碧湖山庄5-20#楼及5-20#楼地下室方案变更

设计单位：广州博厦建筑设计研究院有限公司

方案变更情况说明

18-20#楼 负一层平面图 1:200

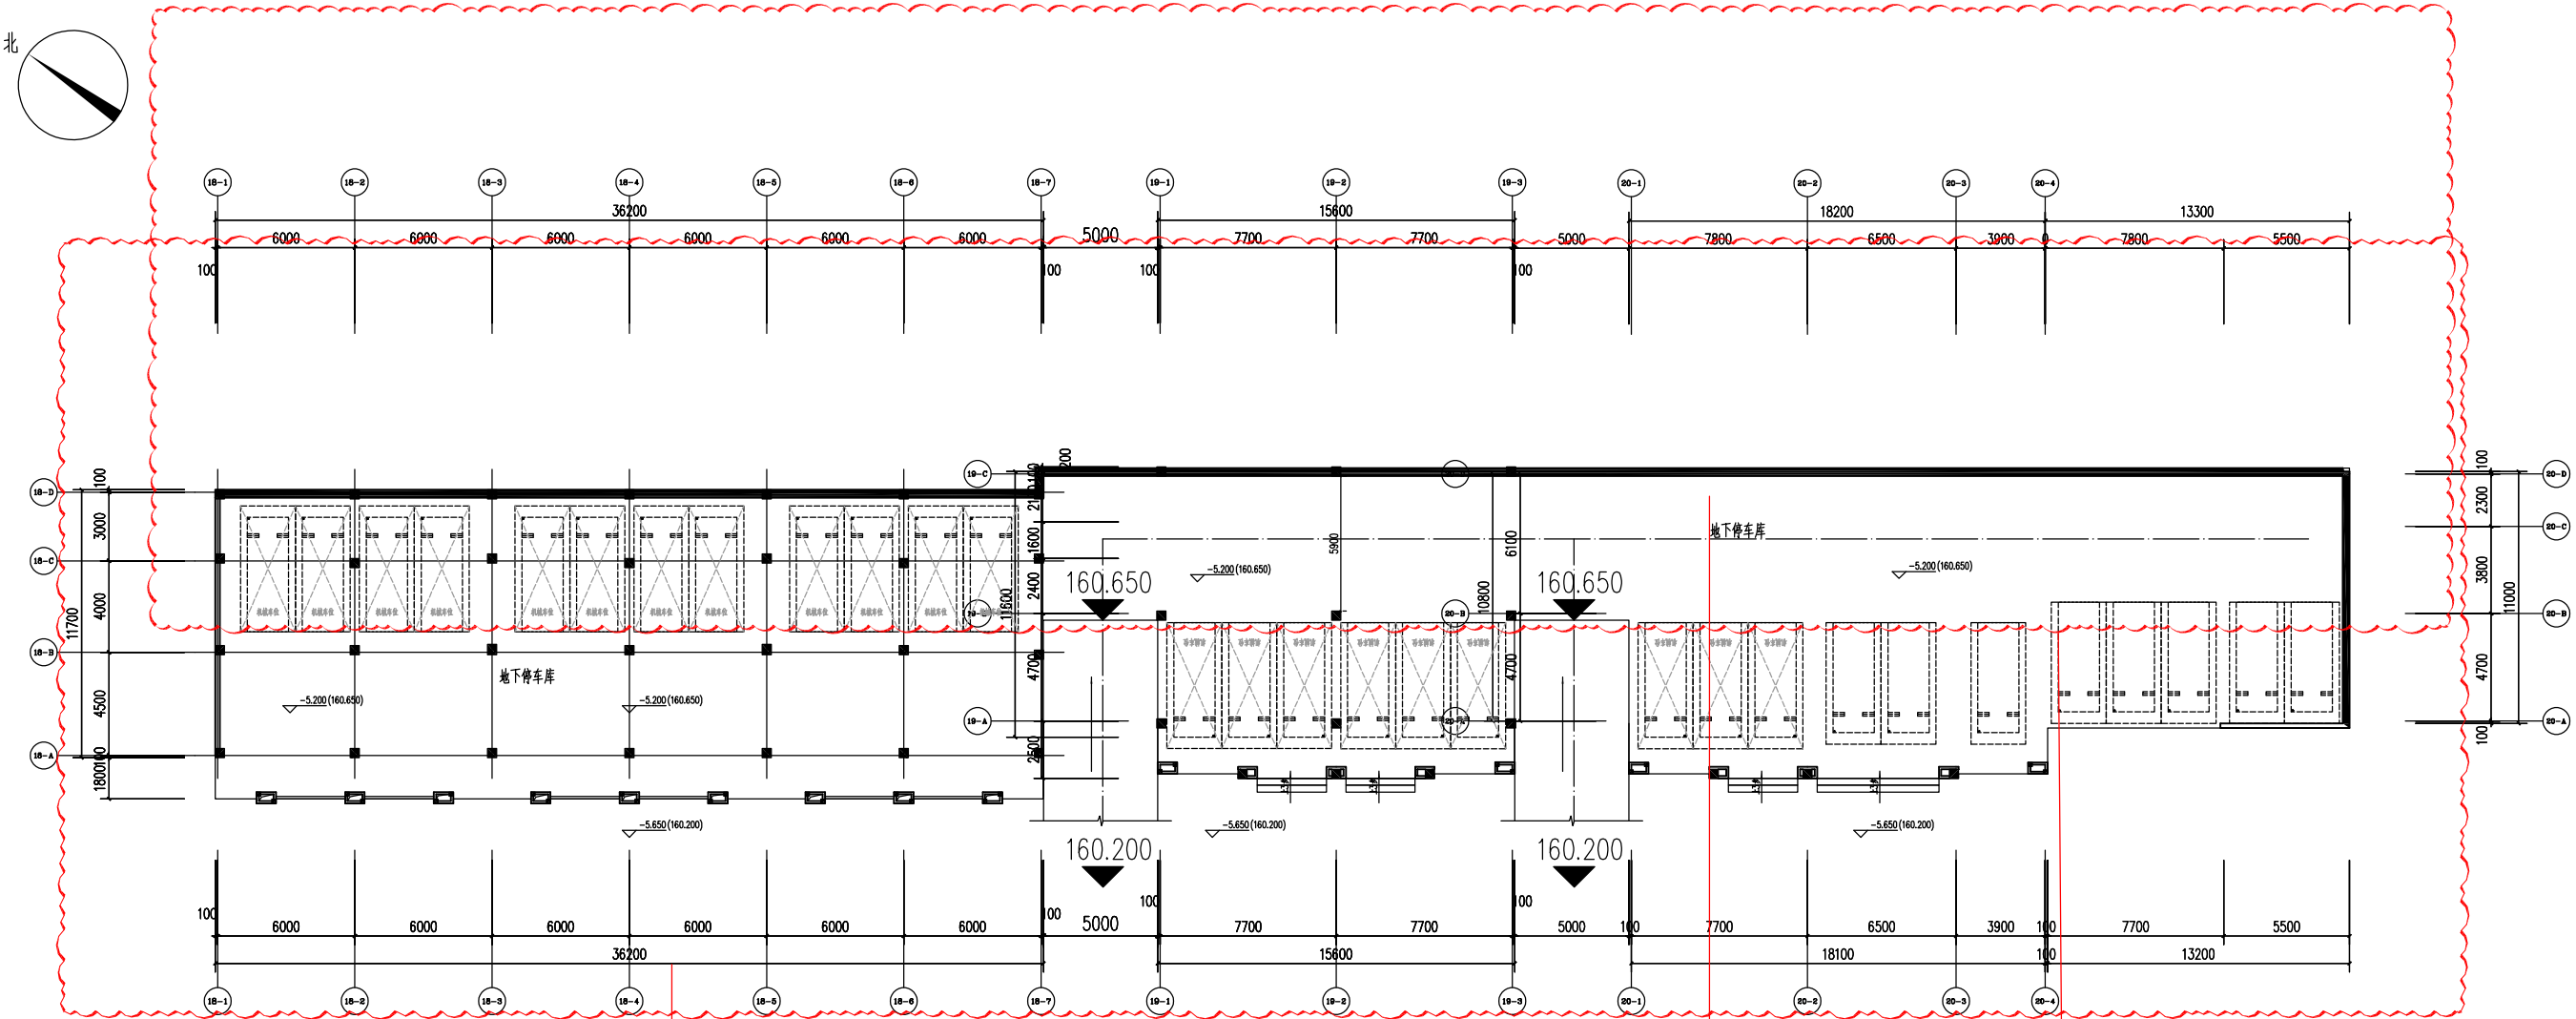
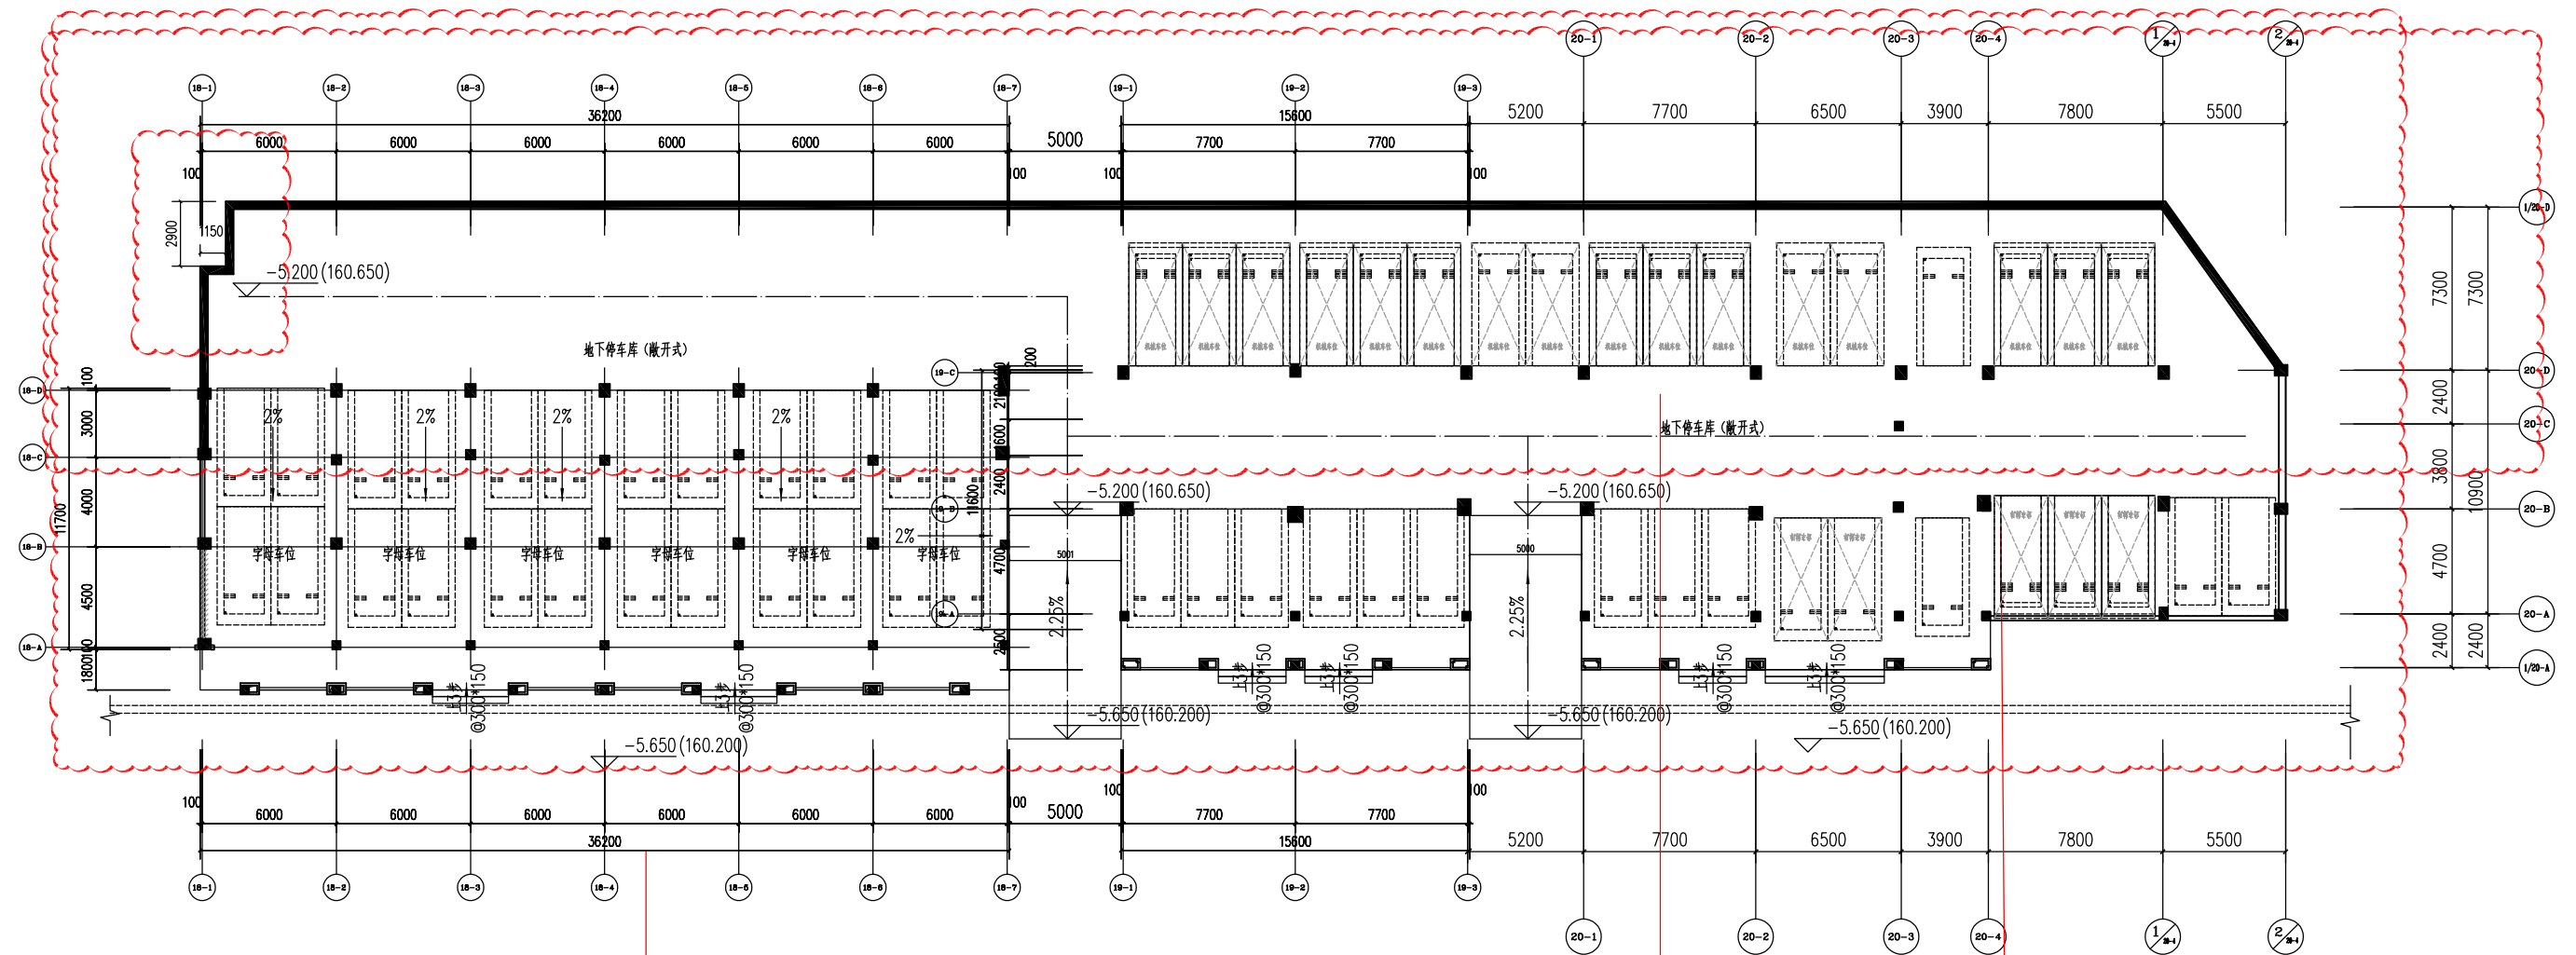
1. 因施工图优化, 整层平面图调整柱子大小。
2. 因施工图优化, 部分车位移动及调整, 增加标准停车位17个。
3. 因施工图优化, 负一层平面图地下室向北侧增加7.3米至①/20-A轴
